**Oggetto: [ID\_VIP 9019] Procedura di Valutazione di Impatto Ambientale (V.I.A.), ai sensi dell'art.23 del D.Lgs. 152/2006, e s.m.i., relativa al progetto di un impianto agrivoltaico denominato "Macomer 5", di potenza pari a 52 MWp e delle relative opere di connessione alla R.T.N., da realizzarsi nei Comuni di Macomer e Borore (NU), in località "Badde Petrosa" (NU). Proponente: Energia Pulita Italiana 6 S.r.l.**

**Riscontro alle Osservazioni della Regione Autonoma della Sardegna (RAS)**

FIGURA 2 – ESEMPIO RECINZIONE METALLICA CHE DELIMITA L'AREA DI PERTINENZA DELL'IMPIANTO

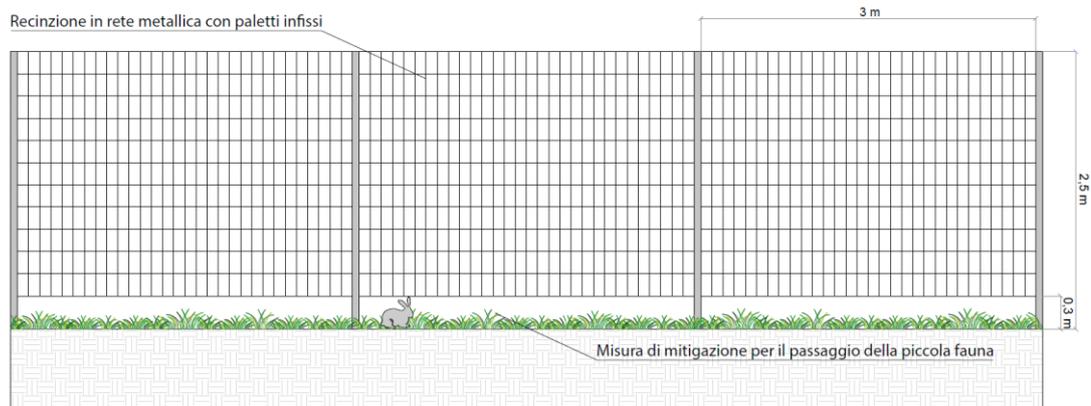
- A) La viabilità interna non deve prevedere delimitazioni con cordolature in cls né l'utilizzo di conglomerato bituminoso (Binder) e tappetino di usura in cls, bensì piste in terra stabilizzata;
- B) Tutta la recinzione perimetrale deve essere realizzata ad aria passante e cromie coerenti con gli elementi naturali circostanti, mitigata mediante vegetazione o alberature che possano schermare la medesima recinzione.
- C) La cromia dei pannelli fotovoltaici sia scelta tra quelle più coerenti con gli elementi naturali presenti nel sito di riferimento;
- D) Mancano tutte le simulazioni di inserimento paesaggistico (sia in prossimità del sito che da media /lunga distanza) relative a tutte le strutture previste con il presente intervento;

- B) La rete metallica prevista per la recinzione delle aree di impianto è costituita da una rete grigliata in acciaio zincato alta 2,5 metri con dimensioni della maglia di 10x10 cm nella parte superiore e 20x10 cm nella parte inferiore. Nella parte inferiore è previsto il sollevamento di circa 30 cm dal piano di calpestio della rete metallica al fine di consentire il passaggio di mammiferi, rettili e anfibi, oltre che di numerosi elementi della micro e meso-fauna. La rete sarà sostenuta da tubi in acciaio, di diametro 60 mm, infissi nel terreno ad una distanza di circa 3 metri l'uno dall'altro. Sia la rete metallica che i tubi in acciaio sono previsti di colore verde in modo da essere integrato nel paesaggio rurale. L'opera a fine esercizio verrà smantellata e sarà ripristinato lo stato dei luoghi originario. (cfr. *MAC5-IAR01-R1\_Studio di impatto ambientale, Par. 3.5.2.4 "Recinzione"*).

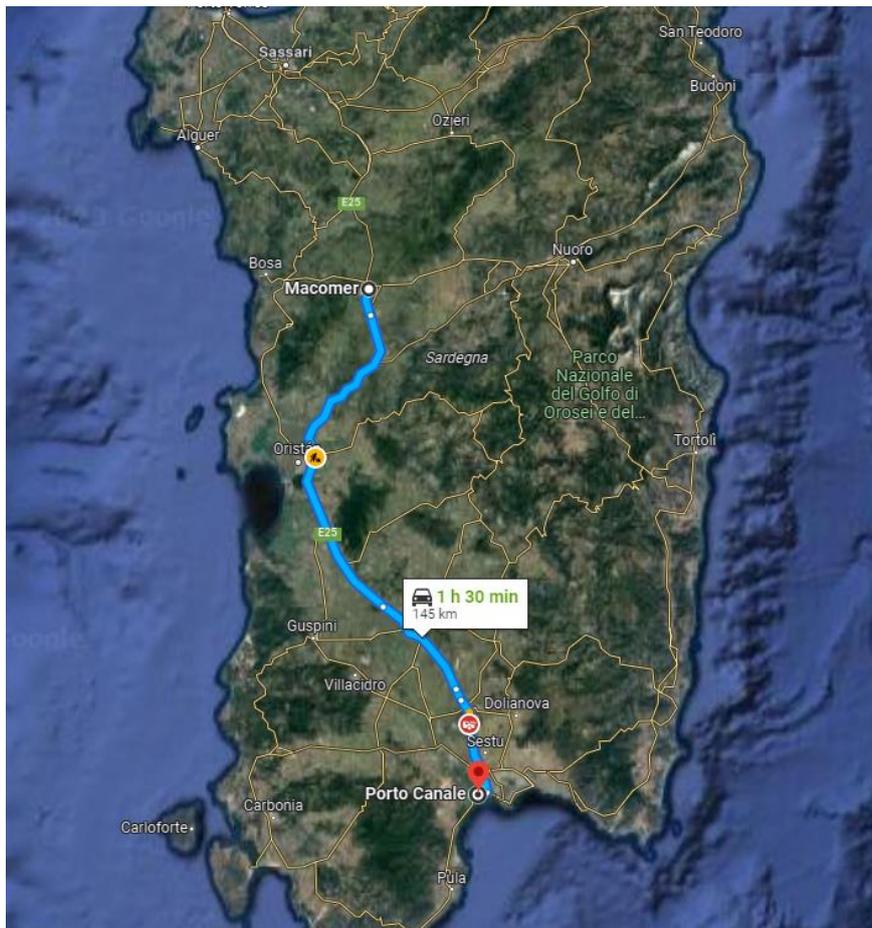
In relazione all'arrivo dei moduli fotovoltaici e delle strutture di sostegno, non è stato indicato il porto di arrivo e la viabilità di collegamento porto – sito Agrivoltaico "Macomer 5" e non risultano essere stati fatti studi e riguardanti l'impatto sull'eventuale incremento di traffico marittimo, né relativamente alle possibili interferenze con le attività del porto.

Si prevede di utilizzare come porto di arrivo dei moduli fotovoltaici e dei componenti dell'impianto il porto industriale di Cagliari, che dista circa 140 km dall'area di progetto ed è collegato alla stessa dalla E25 attraverso il percorso illustrato di seguito.

FIGURA 4 – DISTANZA AREA DI PROGETTO-AEROPORTI

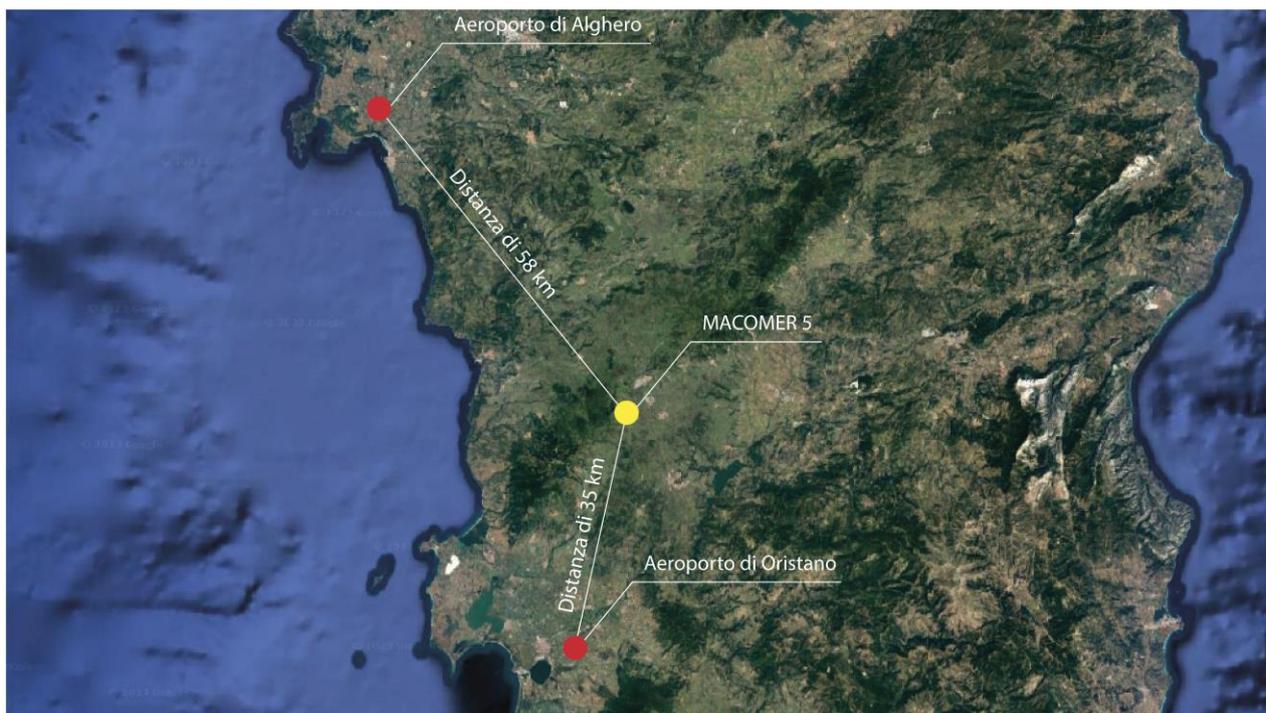
Secondo la Circolare ENAC - Protocollo del 25/02/2010 0013259/DIRGEN/DG - per le strutture come quella in argomento che “possono dare luogo a fenomeni di riflessione e/o abbagliamento per i piloti, è richiesta l’istruttoria e l’autorizzazione dell’ENAC quando risultino ubicate a una distanza inferiore a 6 Km dall’ARP (Airport Reference Point – dato rilevabile dall’AIP-Italia) dal più vicino aeroporto e, nel caso specifico di impianti fotovoltaici, abbiano una superficie uguale o superiore a 500 mq, ovvero, per iniziative edilizie che comportino più edifici su singoli lotti, quando la somma delle singole installazioni sia uguale o superiore a 500 mq ed il rapporto tra la superficie coperta dalle pannellature ed il lotto di terreno interessato dall’ edificazione non sia inferiore ad un terzo”. Nel caso specifico la dell’area più prossima al più vicino aeroporto, quello di Alghero-Fertilia, risulta essere di circa 58 km.

Come riportato nella stessa osservazione dell’Assessorato regionale dei trasporti, l’aeroporto civile più vicino al parco agrivoltaico in progetto è l’Aeroporto di “Alghero-Fertilia”, classe ICAO 4D. Quest’ultimo ricade a più di 58 km dall’area di progetto; pertanto, l’impianto agrivoltaico non risulta essere di interesse ai fini aeronautici, così come riportato nel diagramma di flusso in Figura 3. Altro aeroporto che ricade a 35 km dall’area di progetto è quello turistico di “Oristano-Fenosu”, classe ICAO 2C, per cui la distanza minima da considerare sarebbe di 3,6 km; pertanto, anche in questo caso non si rilevano interferenze con il relativo traffico aereo.

FIGURA 5 – CURVE ISOINDUZIONE DOPPIA LINEA AT 36 KV – IMPIANTO SINDIA A SINISTRA, IMPIANTO MACOMER 5 A DESTRA

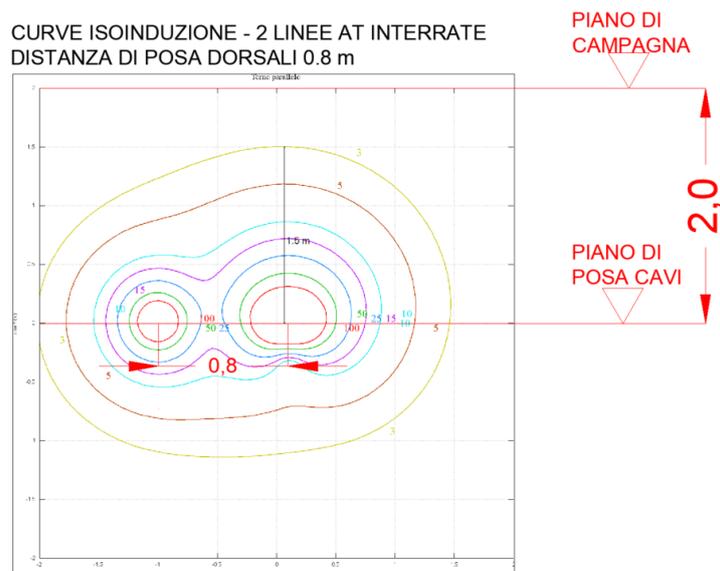
Si pone in evidenza che il nuovo cavidotto di connessione tra l'impianto e la "SE Macomer 380" condivide il tracciato con l'impianto FTV Sindia e l'eolico "Macomer" ed interferisce in ingresso alla SE 380 Macomer con l'impianto eolico "Macomer Sant'Antonio", pertanto si ritiene che per detta porzione del territorio debba essere condotto apposito studio che valuti la sovrapposizione degli effetti.

Considerando le 4 terne all'interno del medesimo scavo (ampiezza 1,2 metri) e una distanza fra le terne dei due impianti pari a 0,8 metri, l'induzione magnetica risulta  $B < 3 \mu\text{T}$  già all'interno dello scavo a patto che la profondità di posa sia uguale o superiore a 1,6 metri.

In un'ottica cautelativa, si prevede lungo il tratto in comune dei due cavidotti (pari a circa 0,8 km) una profondità di scavo pari a 2,0 m, per tenere conto anche della presenza degli impianti sopra segnalati (l'eolico "Macomer" e l'eolico "Macomer Sant'Antonio") di cui la società proponente non conosce le specifiche progettuali.
